PROGETTO DI UN IMPIANTO SOLARE AGRIVOLTAICO DENOMINATO "AGRIVOLTAICO PIANI GORGO_ PEZZA CHIARELLA" DA REALIZZARSI NEL COMUNE DI OPPIDO LUCANO (PZ) NELLE CONTRADE DI "PIANI GORGO" E DI "PEZZA CHIARELLA" E DELLE RELATIVE OPERE DI CONNESSIONE CON POTENZA PARI A 16.883,10 kW_p (15.600,00 kW IN IMMISSIONE) INTEGRATO CON TECNOLOGIA STORAGE.

PROGETTO DEFINITIVO

CONTRODEDUZIONI AL PARERE DEL MINISTERO
DELLA CULTURA prot. 9817 del 14/03/2022

Figura 1_ Analisi delle distanze dai beni monumentali

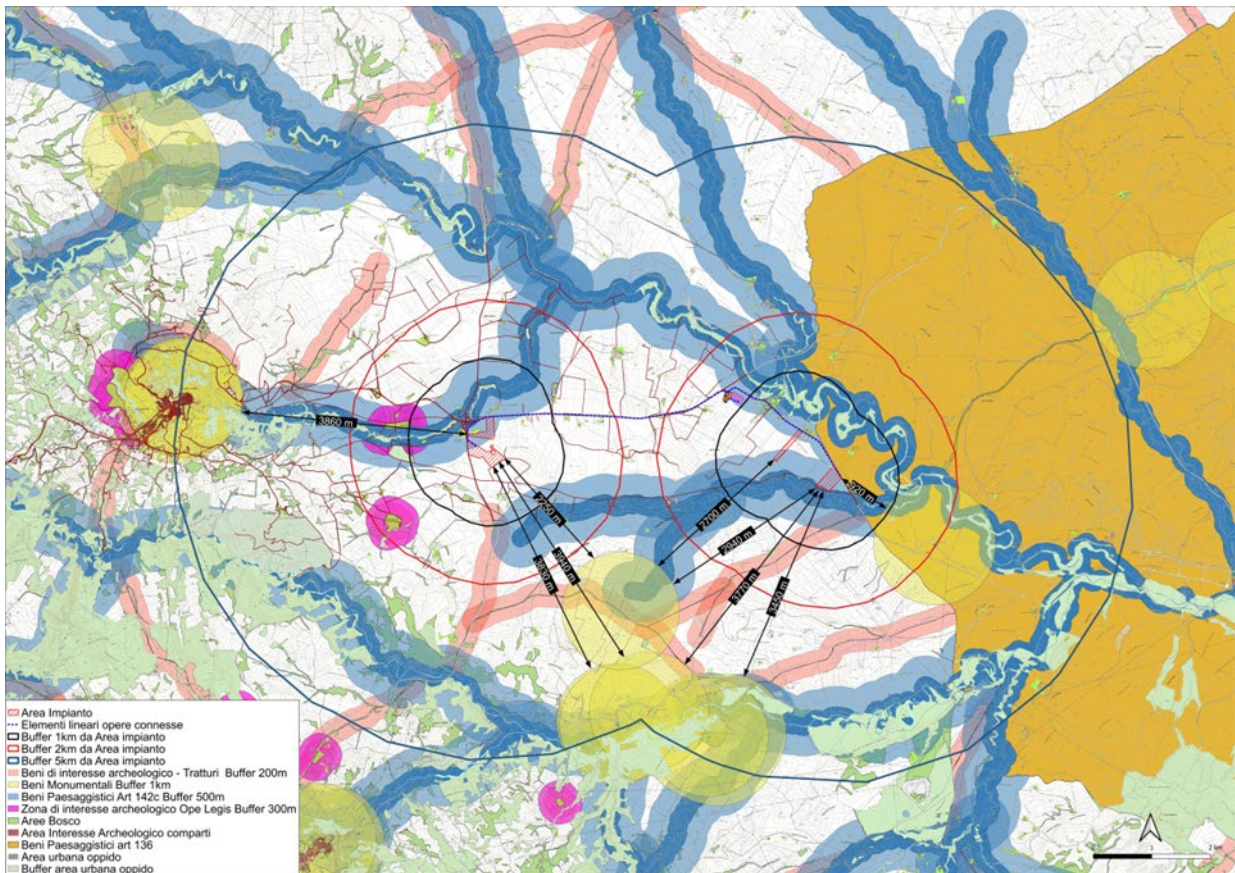
- Valutazione dell'impatto del progetto rispetto ai beni che ricadono nei buffer di rispetto della L.R. 54/15 e ss.mm.ii ai sensi dell'Allegato A, indicando in un'unica tavola di sintesi le distanze dal parco agrovoltaico e delle opere connesse dai suddetti beni, per un'area vasta di indagine corrispondente a circa 5 Km dal perimetro del parco fotovoltaico, considerando i due lotti 1 e 2 (Piani Gorgo e Pezza Chiarella), nonché le particelle interessate dalle opere di connessione (F.25, particelle 602 e 603). Nell'elaborato grafico "OP1314_A13_a_1_Carta_Vincoli", infatti, non si ha evidenza dei beni monumentali o comunque tutelati ai sensi degli artt. 10 e 45 del Codice D. Lgs 42/2004.

In relazione a quanto richiesto, si allega tavola di sintesi indicante le distanze dal parco agrovoltaico e delle opere connesse dai suddetti beni, per un'area vasta di indagine corrispondente a circa 5 Km dal perimetro del parco fotovoltaico, considerando i due lotti 1 e 2 (Piani Gorgo e Pezza Chiarella), nonché le particelle interessate dalle opere di connessione (F.25, particelle 602 e 603).

Figura 3_ Analisi vincolistica e impianti FER in esercizio, autorizzati e in autorizzazione

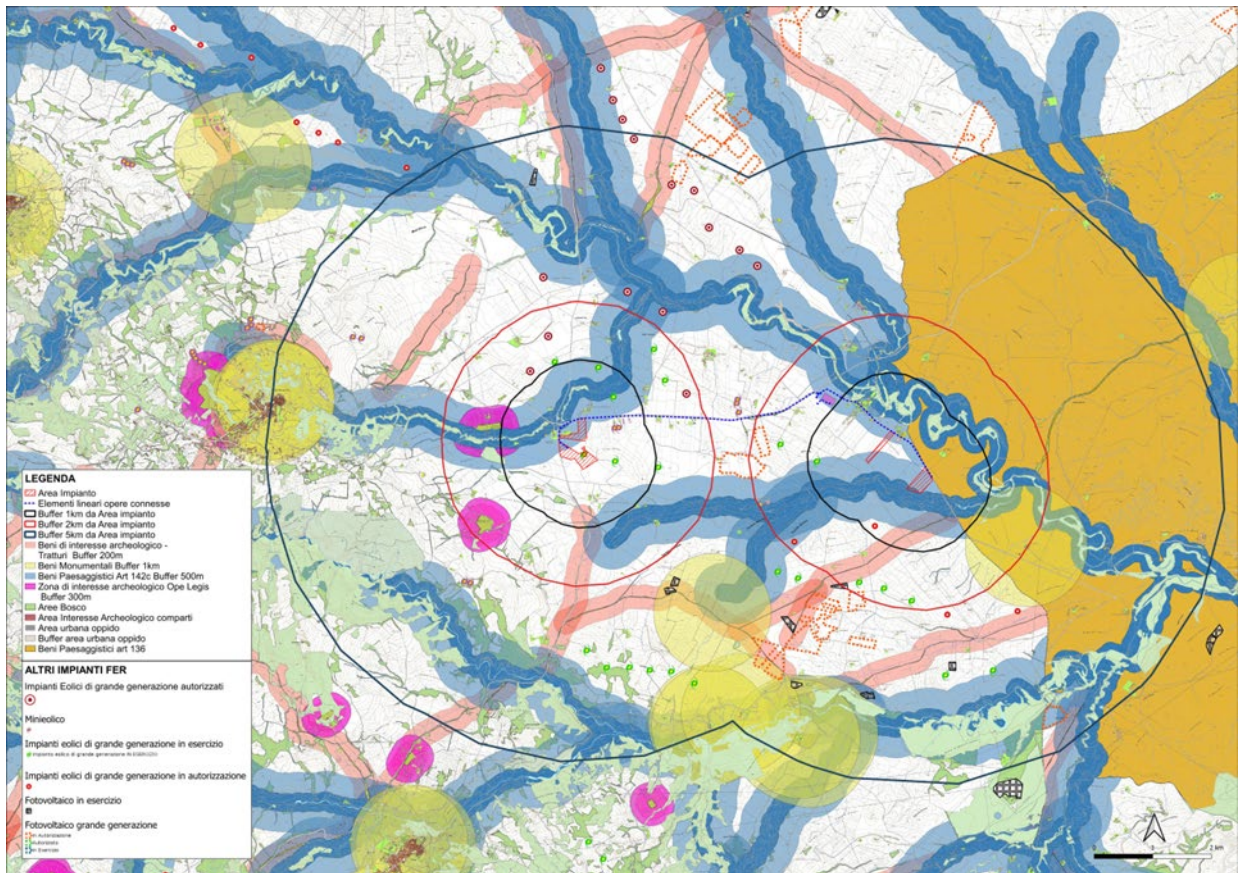
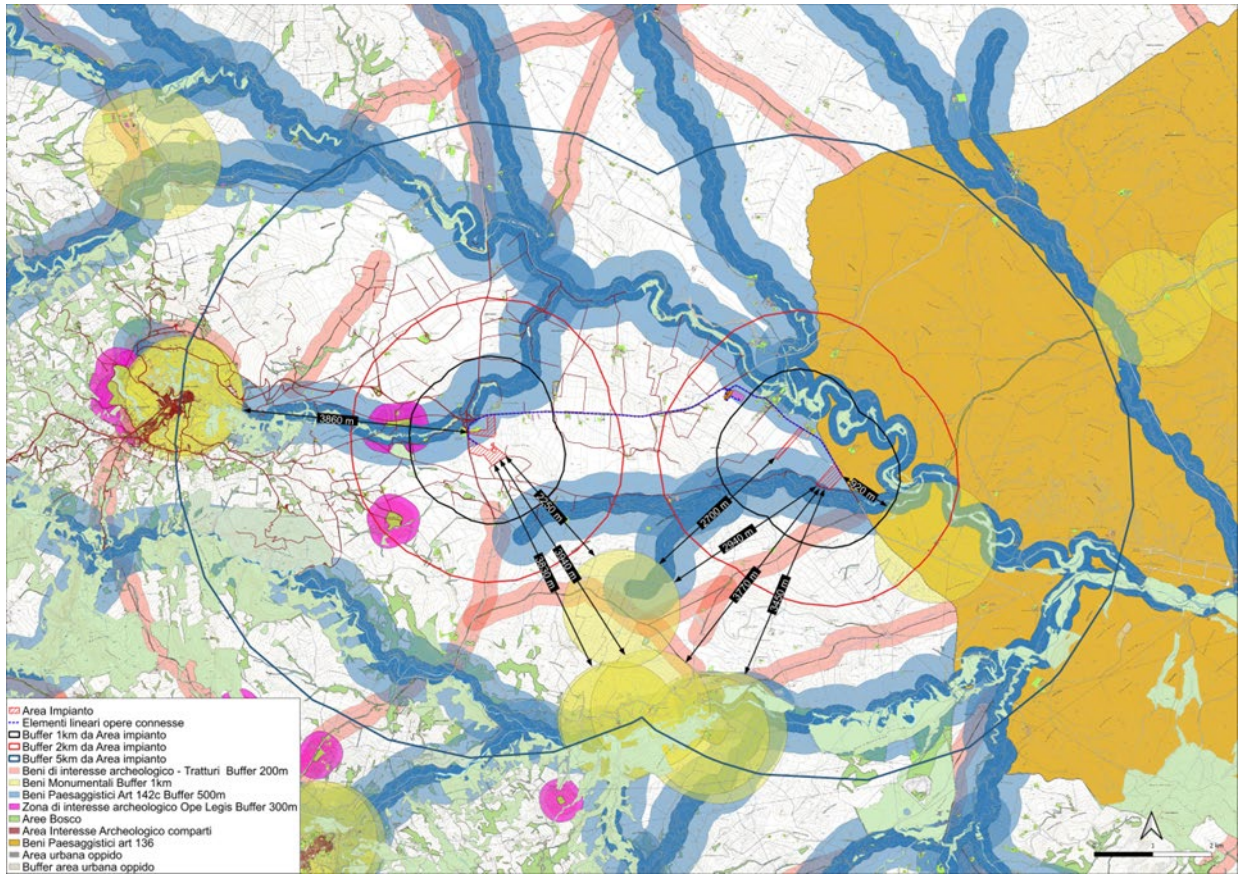
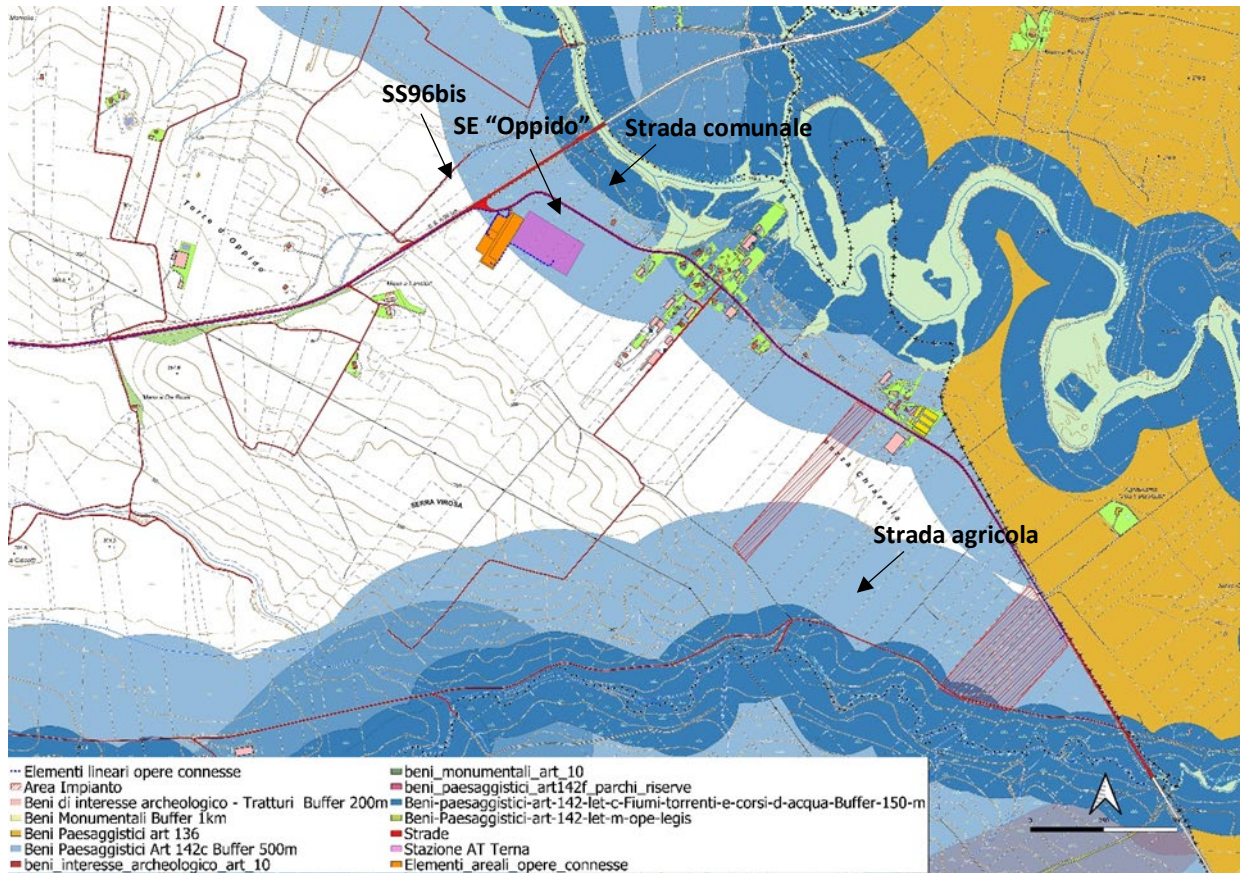
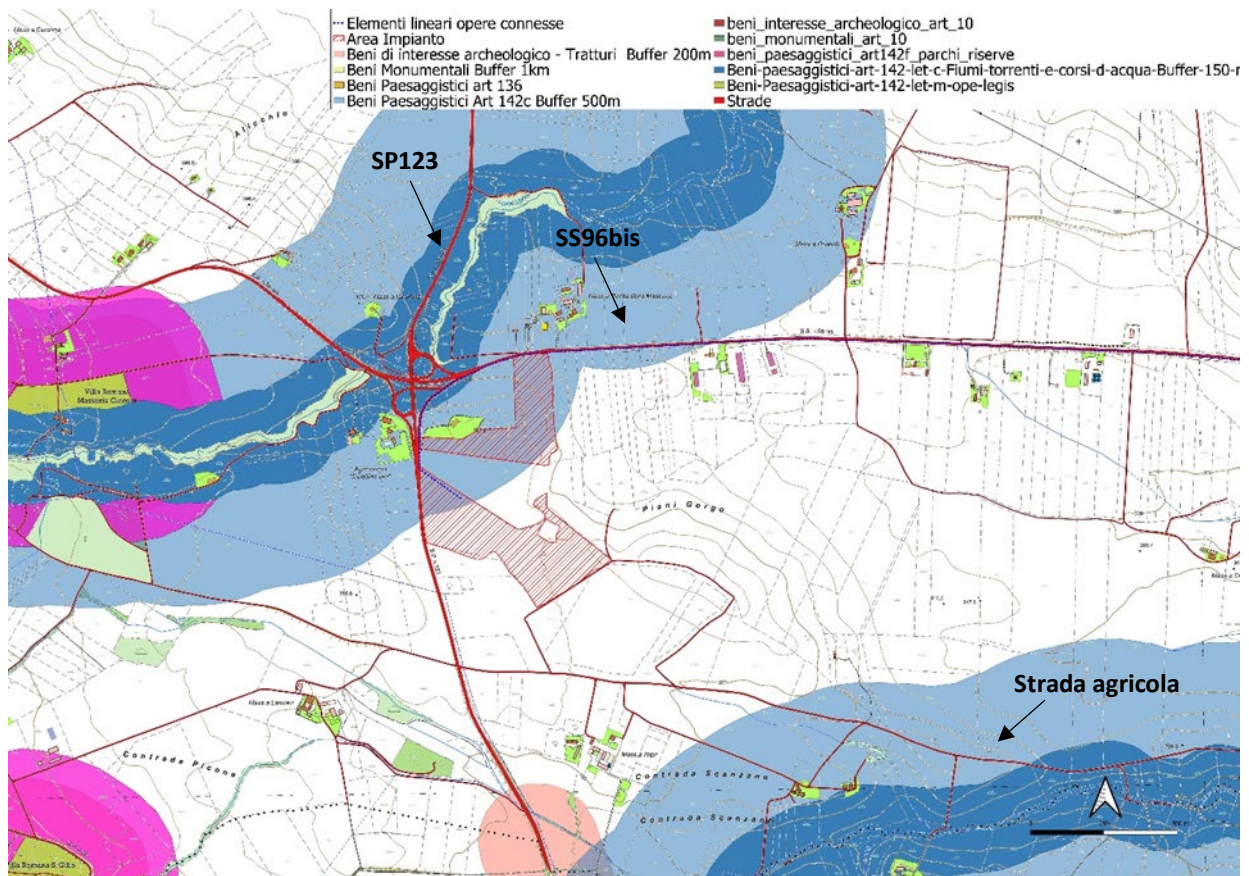
- Si segnala che non risultano rispettati i seguenti buffer indicati dalla L.R. n. 54/15:
 - **Torrente Cammanara e la Mocrara o Mocrando** (BP142c_520), Regio Decreto 20/05/1900, situato a circa 30 m verso sud dal lotto di Pezza Chiarella;

- **Fiume Bradano** (BP142c_484), tutelato ex lege, situato a circa 250 m verso nord dal lotto di Pezza Chiarella e circa 350 m verso nord dall'area individuata per le opere di connessione;

- **Vallone di Palmira** (BP142c_522), Regio Decreto 20/05/1900, posizionato a circa 100 m verso nord dal lotto di Piani Gorgo.
- Si chiede di chiarire e illustrare sulla tavola di sintesi di cui sopra, in maniera inequivocabile, la distanza in linea d'aria tra la perimetrazione del parco fotovoltaico e la fascia di rispetto dei corsi d'acqua segnalati, valutando l'impatto ambientale dell'impianto sui beni paesaggistici con i quali esso interferisce, fornendo ogni utile elemento di risoluzione delle criticità rilevate. Si rileva, infine, che un tratto del cavidotto, in prossimità del lotto 1, Piani Gorgo, interseca la fascia di rispetto del Vallone Palmira, presumibilmente in appoggio al tracciato della strada S.S. 96 bis; allo stesso modo parte del Lotto 2 (Pezza Chiarella) interseca la fascia di rispetto del Fosso Gambarara o Torrente Cammanara, così come correttamente indicato nell'elaborato Relazione Generale alla pag. 8. Chiarire detti aspetti, illustrando chiaramente le modalità di posa del cavidotto, le distanze minime e le misure di mitigazione adottate al fine di schermare il parco dalle aree tutelate. In particolare si fa riferimento al render di progetto contenuto alla pag. 29 della Relazione Paesaggistica, in cui non risulta ben chiaro il posizionamento della fascia di rispetto in relazione alla prevista fascia di "alberature e cespugli di mitigazione scelti tra le specie autoctone", né tantomeno esplicitato su stralcio planimetrico dello stato attuale il punto di vista della ricostruzione progettuale con render.

In relazione alle fasce di rispetto imposte ai suddetti corsi d'acqua, entrambi i due impianti non interferiscono con il buffer di 150 mt dettato dall'art.142, lett c del D.Lgs. 42/2004. Si sottolinea che una minima porzione sul confine sud del lotto Pezza Chiarella risulta interessato dalla fascia di rispetto sopra indicata, ma come si evince dall'elaborato progettuale *OP1314_12.b.6.2_Layout impianto FV*, la porzione vincolata viene esclusa da qualsiasi installazione delle opere di impianto e destinata ad una rinaturalizzazione con specie autoctone.

In riferimento alla L.R. n. 54/15, che prevede un'ulteriore fascia di rispetto da aggiungere ai buffer prescritti dal Codice (500mt totali dall'asta fluviale), i plot che costituiscono l'impianto rientrano in buona parte all'interno di queste aree segnalate e definite come aree non idonee alle FER. Tuttavia, la continuità naturalistica delle aste fluviali in oggetto, compresa in queste perimetrazioni, viene già interrotta dalla presenza di numerosi elementi antropici come:

- Importanti infrastrutture viarie: la SP123, la SS96bis e strada comunale;
- diverse turbine eoliche;
- la Stazione Elettrica "Oppido";
- edifici industriali/agricoli

Inoltre, si riscontra la presenza di altri impianti FER già autorizzati all'interno della fascia di rispetto di 500 mt prescritta dalla Legge Regionale, come descritto dall'immagine sottostante:

Figura 8_ Analisi degli impianti FER in esercizio, autorizzati e in autorizzazione

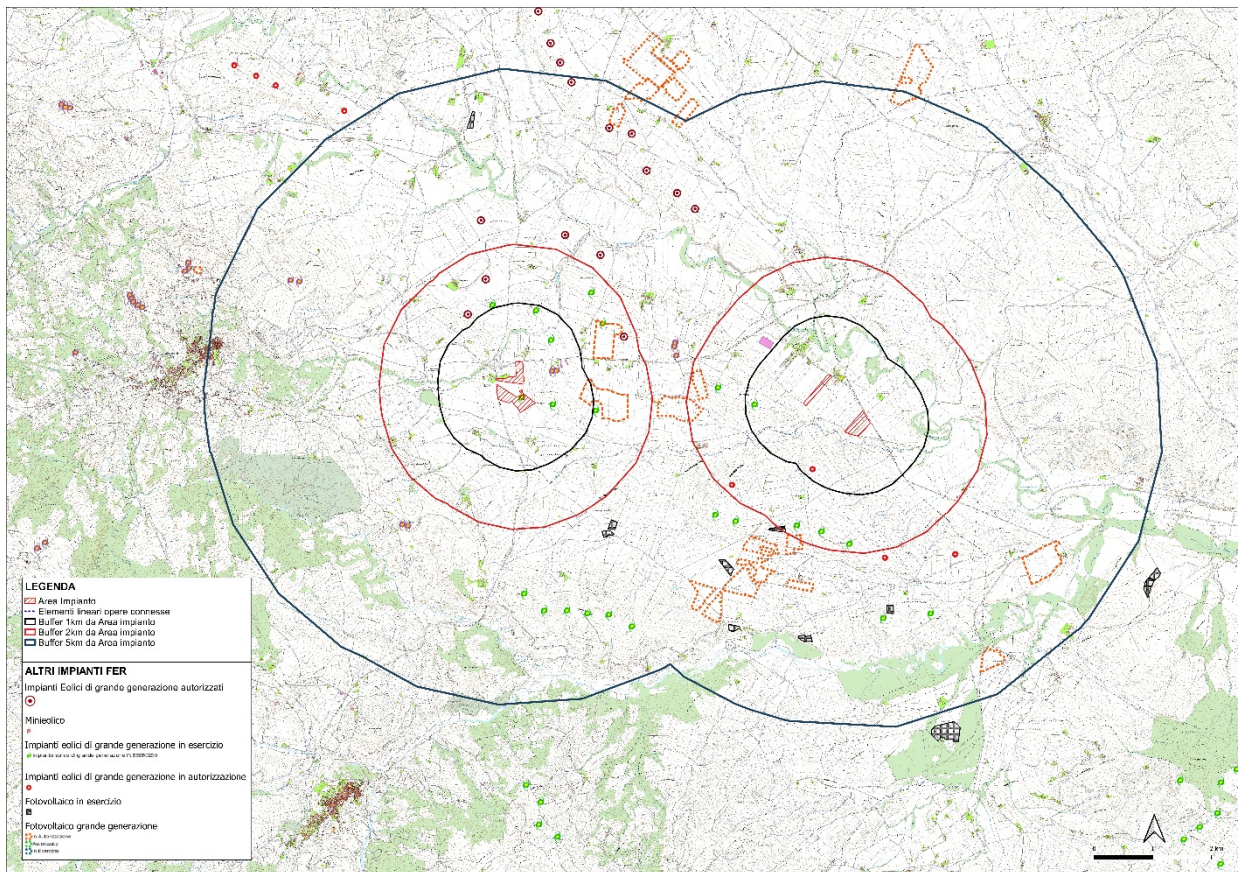
- 2 altre viste panoramiche (accessibili al pubblico) dalle città di Oppido, Tolve, Genzano di Lucania, Irsina.
Le fotosimulazioni dovranno essere corredate da una planimetria che indichi i coni ottici e comprendere anche altri impianti FER (Fonte Energie Rinnovabili) realizzati, già autorizzati o in corso di autorizzazione.

In sede di presentazione dell'istanza di attivazione della procedura di VIA, è stato prodotto l'elaborato OP1314_A12. d.2a_Lucano) _ in cui viene indicata la presenza di ulteriori iniziative in materia di fonti energetiche rinnovabili le cui procedure risultano dagli avvisi al pubblico presenti sul portale Ambiente di cui si fornisce uno stralcio.

Alla data attuale, non risulta evidenza di ulteriori iniziative di progetti realizzati, progetti provvisti di titolo di compatibilità ambientale e progetti per i quali i lavori di realizzazione siano già iniziati.

Figura 10_ Analisi degli indici di intervisibilità

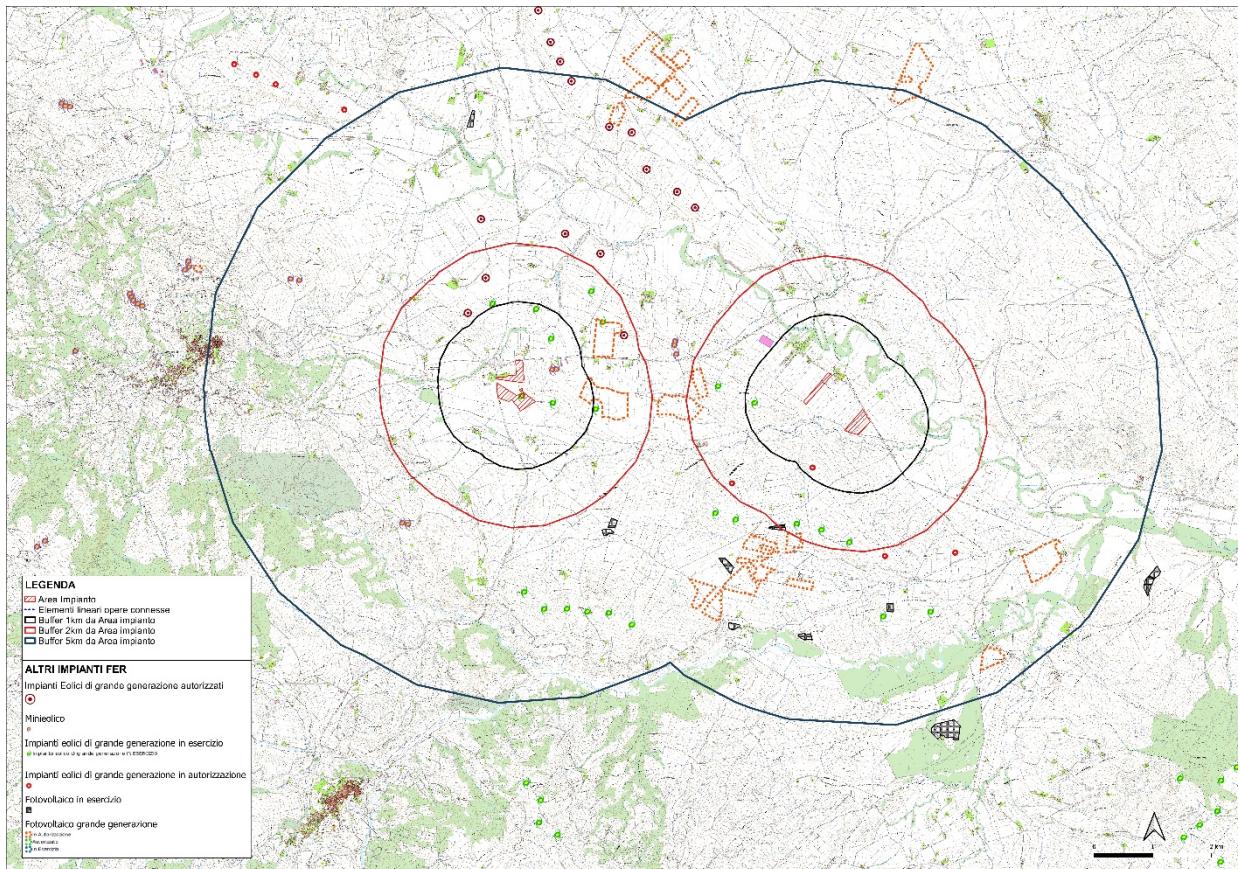
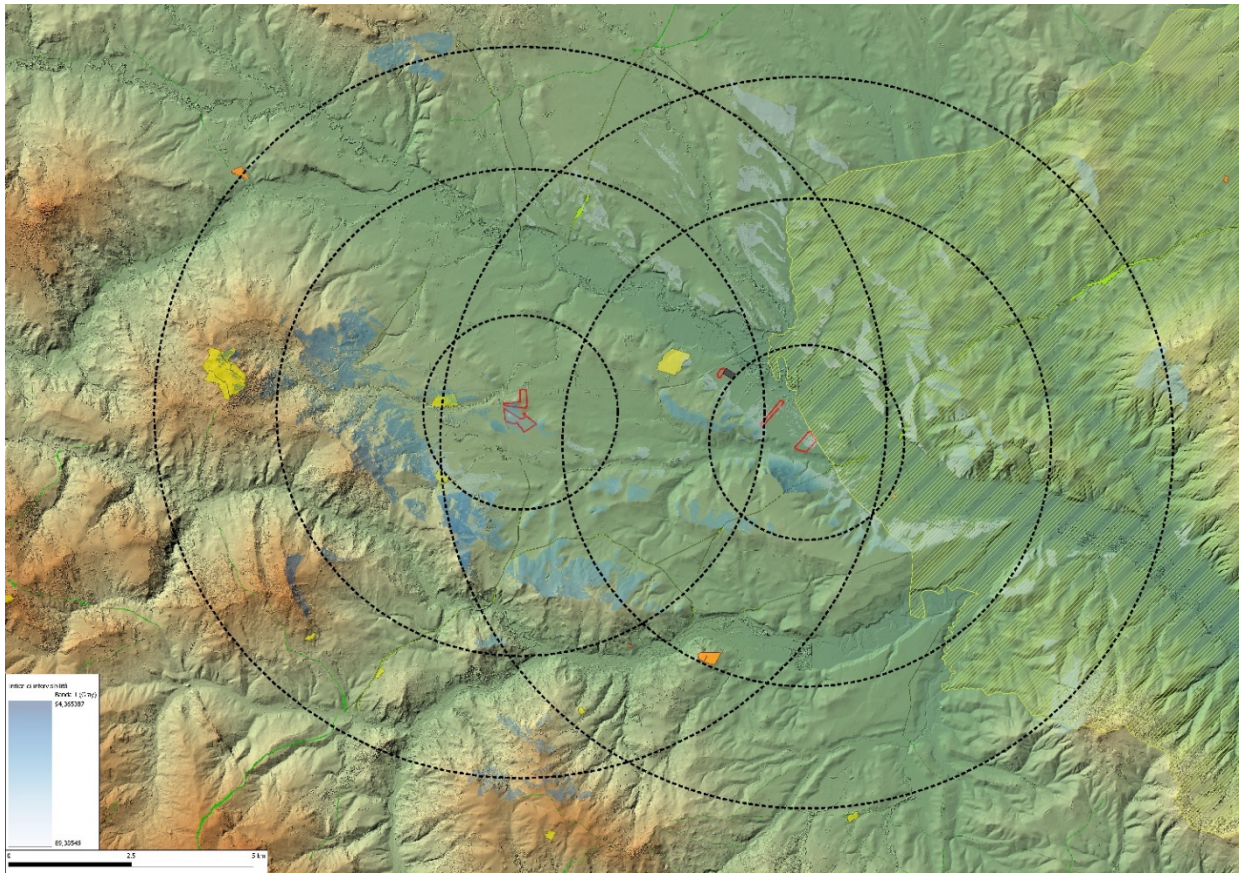
- Nell'analisi dell'impatto sul paesaggio dell'impianto in oggetto e di quello cumulativo dell'impianto con gli altri impianti FER (Fonte Energie Rinnovabili) realizzati, già autorizzati o in corso di autorizzazione, riportare le tabelle degli indici di intervisibilità.

In riferimento a quanto richiesto, in sede di presentazione dell'istanza di attivazione della procedura di VIA, è stato prodotto l'elaborato OP1314_A12. d.2a_12. d. in cui viene indicata la presenza di ulteriori iniziative in materia di fonti energetiche rinnovabili le cui procedure risultano dagli avvisi al pubblico presenti sul portale Ambiente di cui si fornisce uno stralcio.

Dalle indagini effettuate in ambiente Gis si è prodotto l'elaborato in basso, in cui si riporta con un gradiente che va dal bianco al blu l'indice di intervisibilità dei lotti di impianto rispetto ai punti di interesse riportati in giallo. Sono inoltre segnati in tratteggio i raggi distanti 2km, 5km, 7,5km dall'impianto.

Alla data attuale, non risulta evidenza di iniziative di progetti realizzati, progetti provvisti di titolo di compatibilità ambientale e progetti per i quali i lavori di realizzazione siano già iniziati.
